工程指示 / 要求簡箋(E.I.)

工程指示編號：EI / 5689 / 23

工程名稱：將軍澳日出康城 11

工程項目：趟門頂角防水片封口 地盆用 (鉻化) 優先出貨 130 件

編號
FL-SD-150

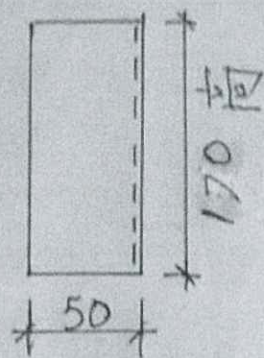
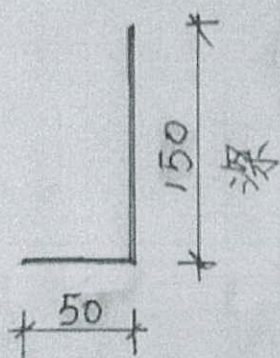
走有門丁頂向防冰片翻口

磁室左板頂吸口

1.5mm

(翻口)

T1	13	× 46	= 598	14
T2	13	× 50	= 650	14
T3	13	× 50	= 650	14

機門頂角防水片封口 碰寶發救更收口最終做法

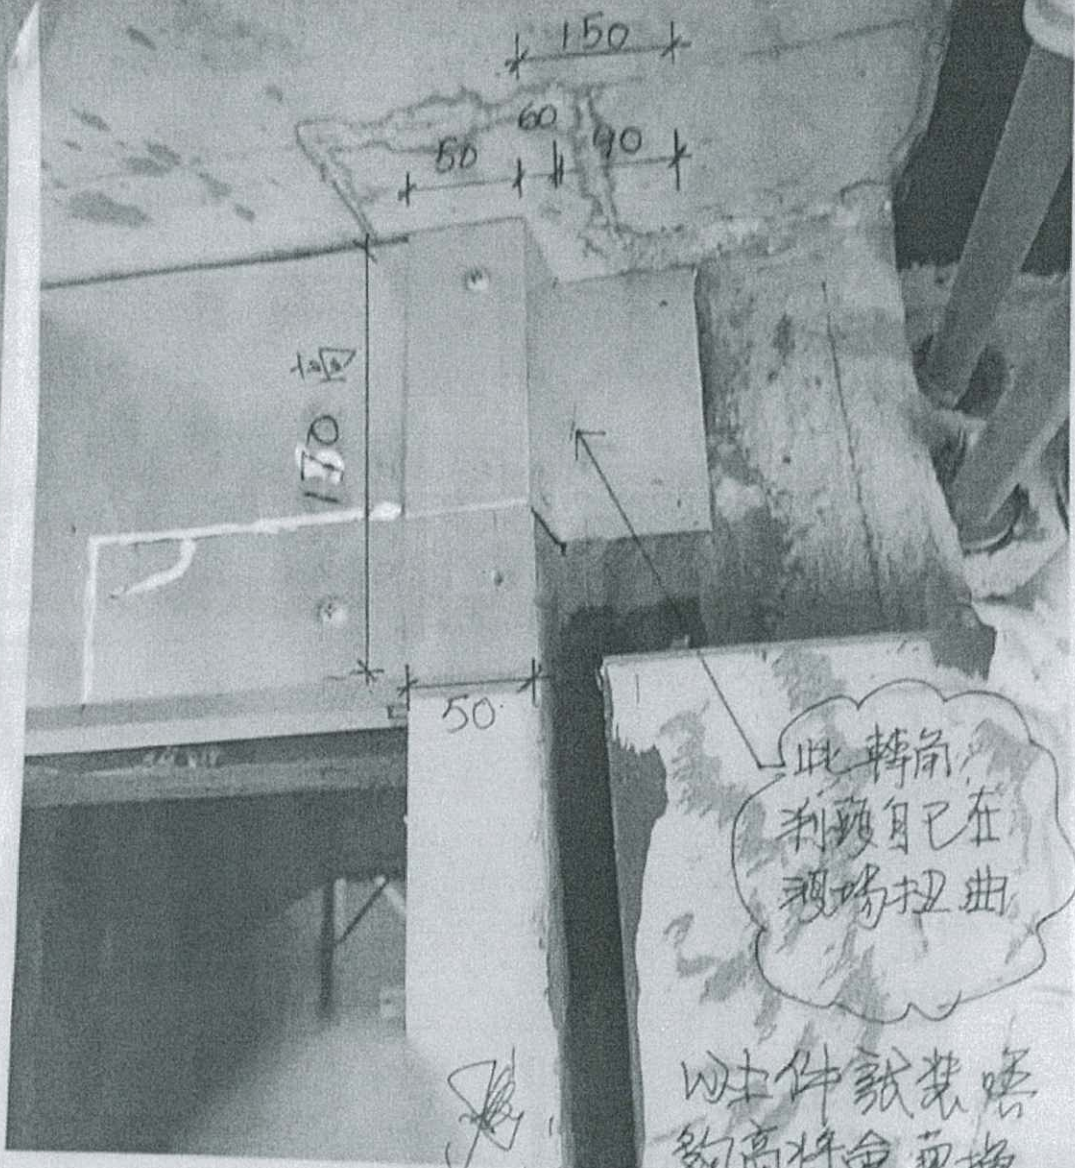
生達訂文貨加工此件

註埋牆身的轉曲視場判頭

自己扭曲 (因會有不等深度的)

答

防水片如下圖示規格 正確

1.5 鋁片(鍍化)

黏膠防水封口片

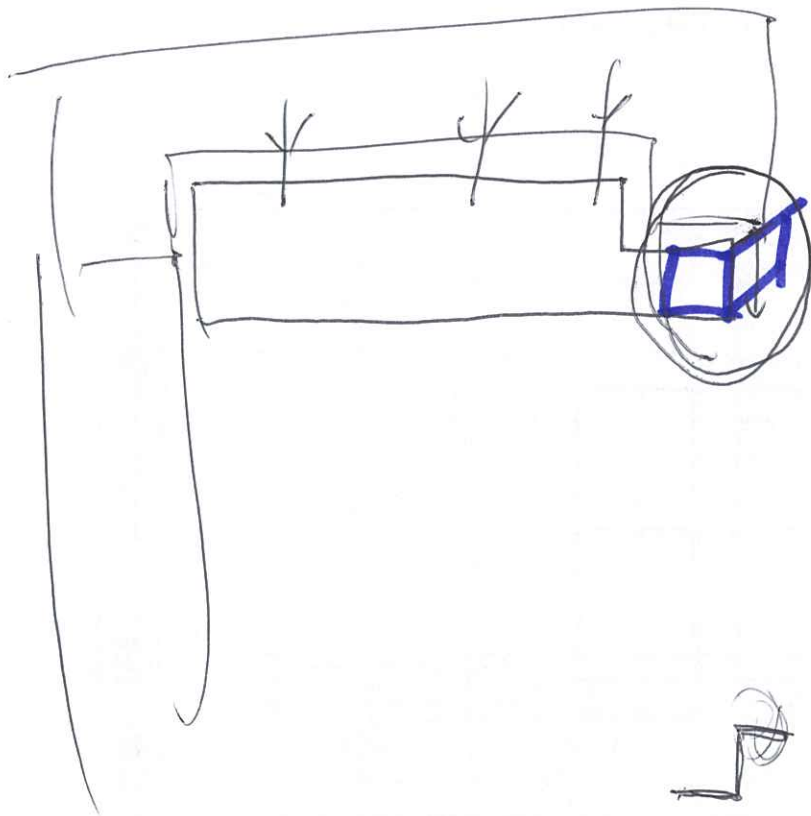
此轉角利頭自己在現場扭曲

此件就裝唔夠高將會更換件 150 高的。
